43F-3-010

## 不具合連絡書

164884-2-11 / DF49-20P-0.4SD P端子

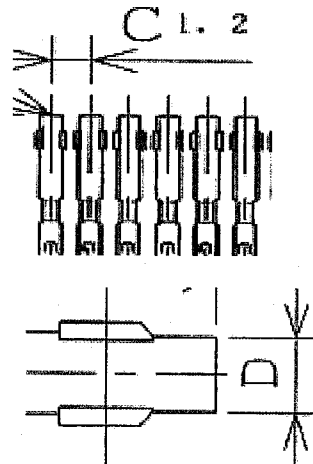
C項目 $0.4 \pm 0.02$ に対して0.33、0.47と規格外のもの有り  
D項目 $0.23 \pm 0.01$ が.0252と規格外有り

品質異常改善通知書(5原則シート)発行 (要)・非)

回答期限: 2012.4.3迄
